INA INFORMACIÓN DE SERVICIO

Piñón del cigüeñal

Tener en cuenta los diferentes espacios entre dientes

Motores: 1.4 TSI

Figura 1: 559 0154 30/559 0154 31 – Componentes del kit de cadena de distribución

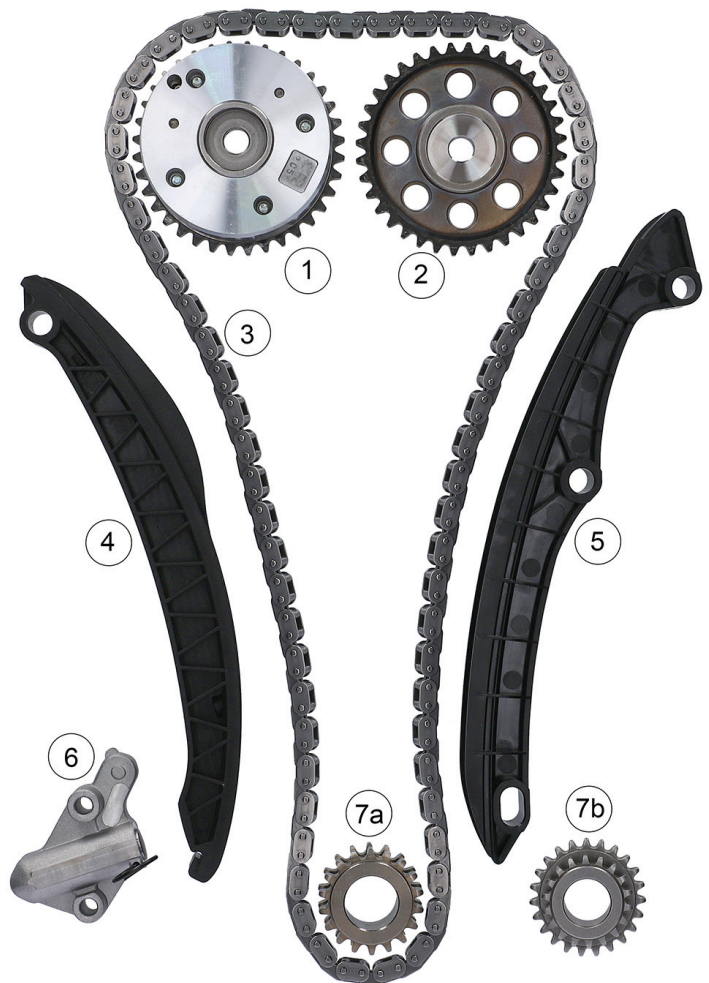
El piñón del cigüeñal del sistema de distribución del motor mencionado presenta cuatro espacios entre dientes diferentes.

Si se desmonta un piñón con un número de dientes 18/19 o 23/19 del cigüeñal, es necesario sustituir TODOS los componentes del sistema de distribución al montar el kit de cadena de distribución correspondiente (véase la tabla de la página 1). De no hacerlo, se alterarán los tiempos de distribución durante el funcionamiento del motor debido al cambio del número de dientes.

Piñón del cigüeñal desmontado	Número de artículo	Piñón del cigüeñal que se va a montar
Numero de dientes 18/18	559 0154 30	Numero de dientes 18/18
Numero de dientes 18/19	559 0154 30	Numero de dientes 18/18
Numero de dientes 23/18	559 0154 31	Numero de dientes 23/18
Numero de dientes 23/19	559 0154 31	Numero de dientes 23/18

Figura 2: 559 0154 30/559 0154 31 - Accesorios del kit de cadena de distribución

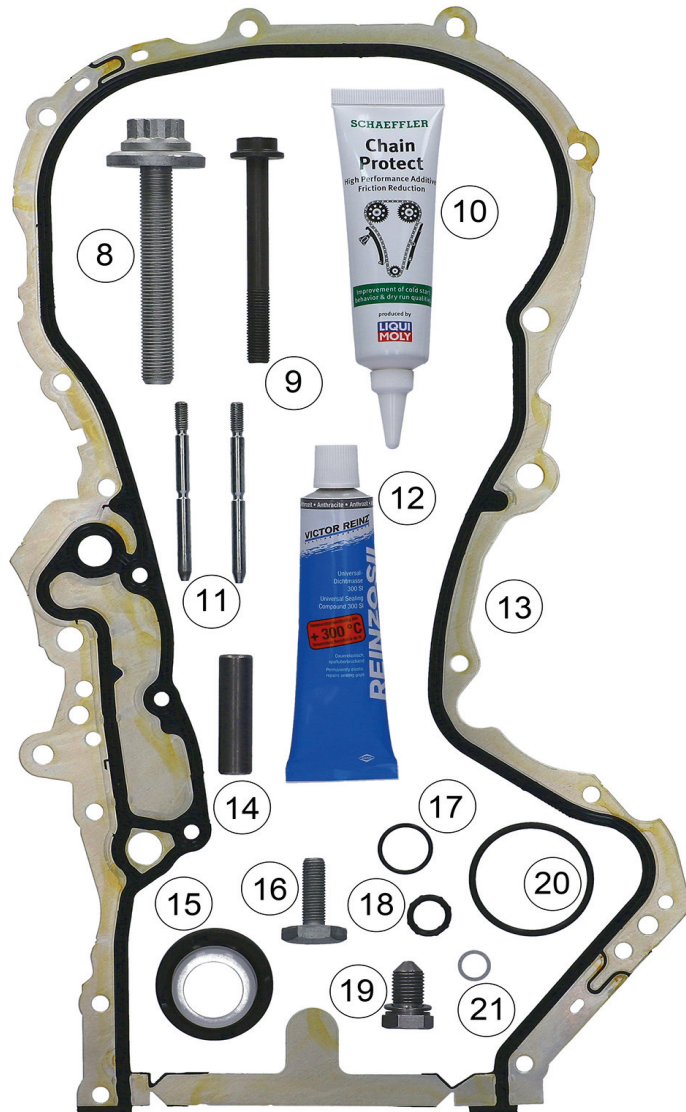
Además, en algunos motores con el código CAXA, la bomba de aceite no se acciona mediante una cadena de dientes, sino mediante una cadena de rodillos. En este caso, también es necesario sustituir la cadena de transmisión (Número OE 03C 115 225 A), el tensor de cadenas (Número OE 03C 109 507 AD) y el engranaje (Número OE 03C 115 121 J) de la bomba de aceite.

El tornillo para el ajuste del árbol de levas es un tornillo de estiramiento con rosca izquierda y solo debe utilizarse una vez. Durante el montaje, se deben tener en cuenta las indicaciones del fabricante del vehículo.

Los dos kits de cadena de distribución incluyen pasadores de guía para facilitar el montaje de la carcasa de distribución y el cárter de aceite. Estos se atornillan a la culata o al bloque motor.
